**Avis délibéré de la mission régionale d'autorité
environnementale sur le parc agrivoltaïque porté par
STATKRAFT Renouvelables sur la commune de Grâne
(26)**

Avis n° 2025-ARA-AP-1859

Avis délibéré le 12 mai 2025

Figure 3: Délimitation des zones humides du projet (source : étude d'impact)

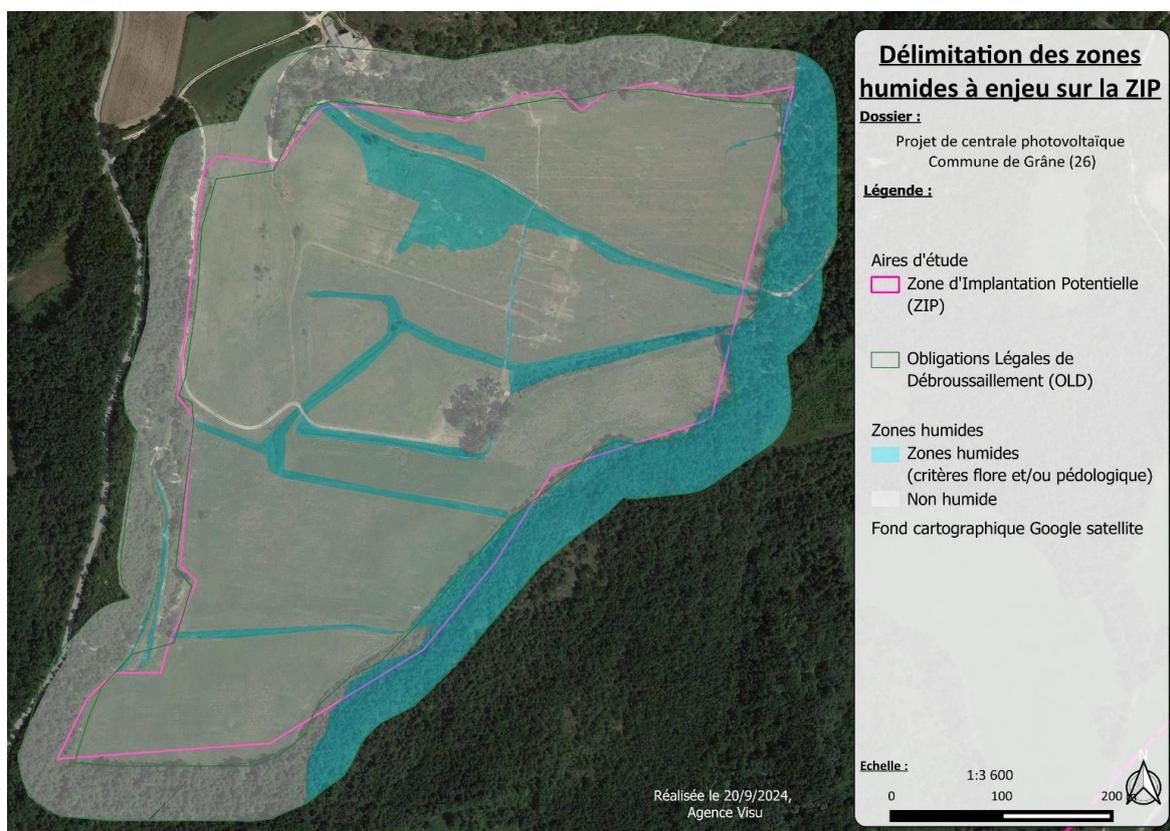
Enfin, la Zip est bordée par différents type de boisement dont l'enjeu de conservation est qualifié de faible à modéré par le dossier (indication p114 de l'étude d'impact mal retranscrite dans le tableau de la p116). La cartographie des habitats au niveau de la zone d'implantation potentielle du projet et de la bande OLD associée (obligations légales de débroussaillage) est présentée p115 de l'étude d'impact, cette cartographie n'appelle pas de remarque de la part de l'Autorité environnementale.

Figure 4: Synthèse des enjeux écologiques (source : étude d'impact)

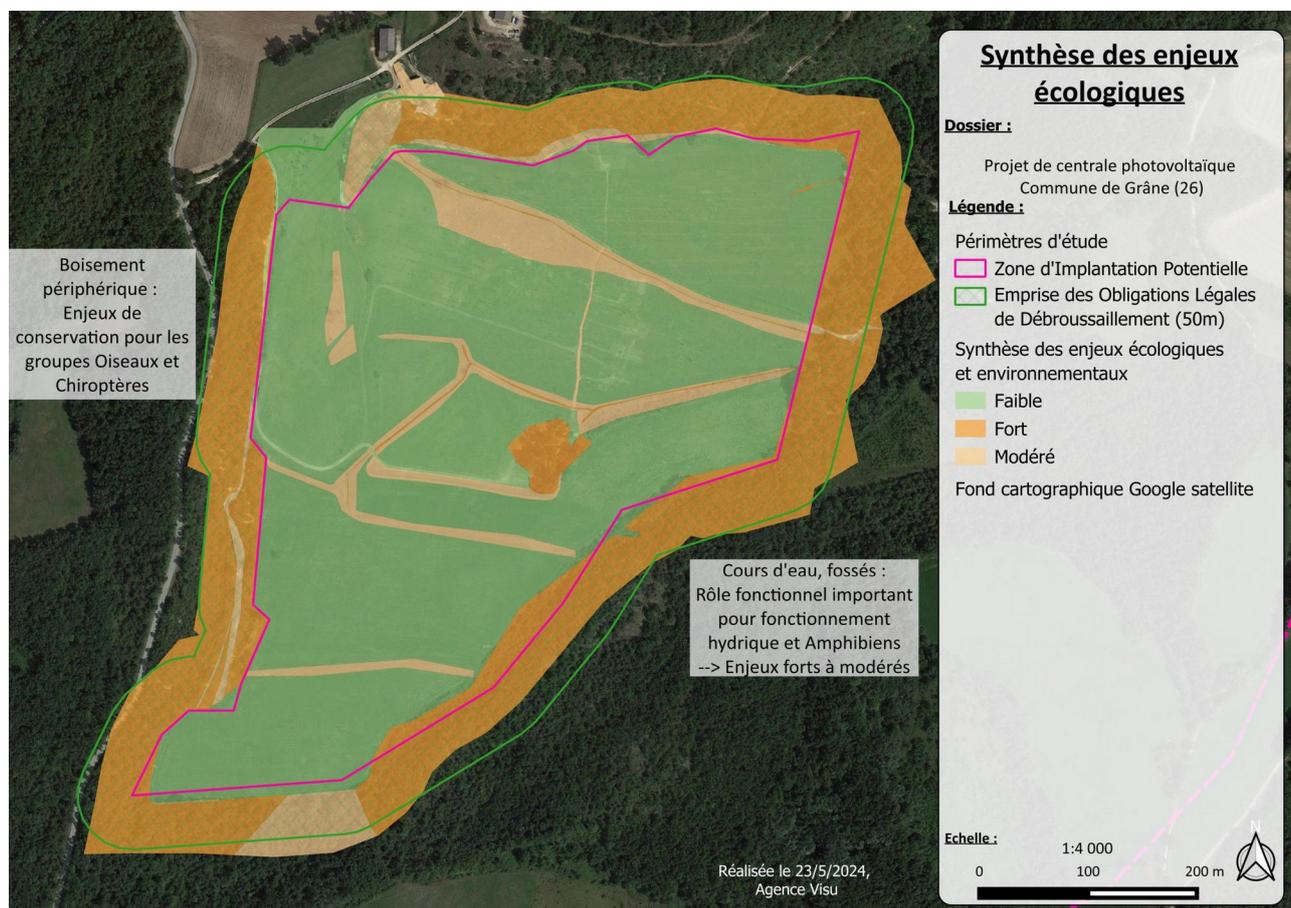
dont 3 quasi-menacées (enjeu faibles). L'ensemble des enjeux doit être réévalué à la hausse, notamment pour les espèces protégées ou menacées (sur liste rouge nationale ou régionale) qui nécessitent a minima un enjeu modéré.

- justifier ou de compléter le calendrier des prospections terrains, et de revoir à la hausse le niveau d'enjeu attribué aux espèces et la cartographie associée ;
- préciser la qualité des milieux aquatiques présents sur le site.

Figure 5: Synthèse des principales mesures ERC et impacts résiduels sur la biodiversité (source : étude d'impact)

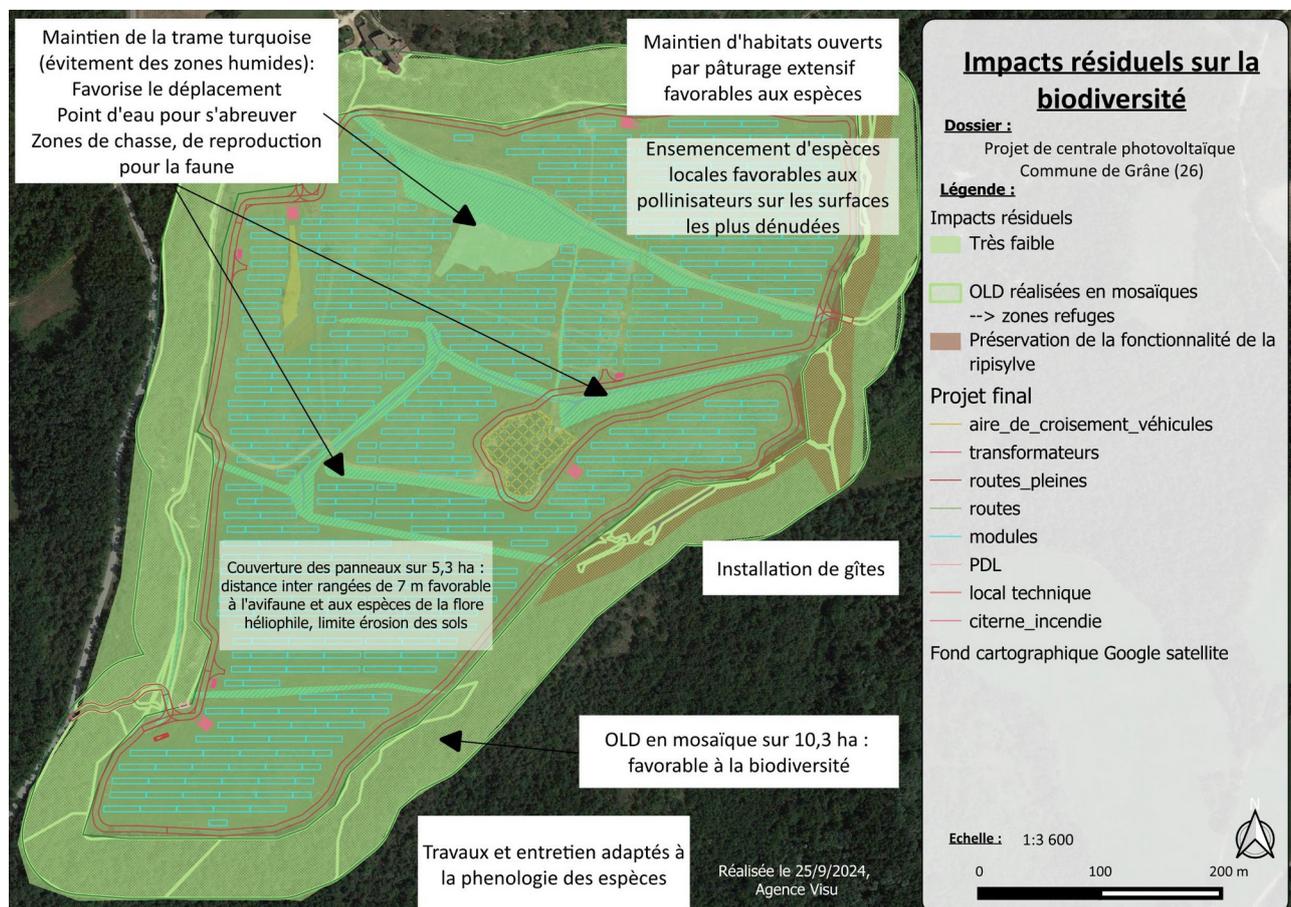
- la destruction d'habitats par artificialisation du sol au niveau des infrastructures sur 2,1 ha dont environ 500 m² de milieux buissonnants et forestiers, 640 m² de ruisseau et fossés humides, 11 400 m² de prairies, 7 840 m² de friche. L'impact résiduel qualifié de très faible sur les milieux et les espèces n'est pas justifié. Des mesures d'évitement et de réduction supplémentaires, et le cas échéant des mesures de compensation, doivent être définies⁷.

- l'altération d'habitats par les modules photovoltaïques sur 5,2 ha, soit 50 % en moins que la surface initialement prévue avec évitement de la majorité des fossés et cours d'eau (busage nécessaire au niveau du portail sur la partie est de 27 m²), principalement des habitats de friches et de prairies améliorées qui seront maintenues malgré l'installation de panneaux. L'impact résiduel qualifié de très faible sur les milieux et les espèces reste à justifier. Des mesures d'évitement, de réduction, et de compensation supplémentaires doivent être définies. Une alternative à l'emplacement du portail responsable du busage du cours d'eau doit notamment être envisagée.

Ainsi en l'état actuel, le dossier ne permet pas de garantir l'absence de perte nette de biodiversité, ni de partager la conclusion selon laquelle le projet peut être dispensé d'une dérogation à la protection des espèces.

- revoir ou mieux étayer l'absence d'incidences résiduelles significatives du projet sur les zones humides, le cours d'eau, et sur toutes les espèces protégées concernées et leurs habitats, en phase travaux et d'exploitation ;
- le cas échéant de renforcer et préciser les mesures d'évitement, réduction et si nécessaire compensation afin de pouvoir effectivement conclure à une absence de perte nette de la biodiversité liée à la mise en œuvre du projet.
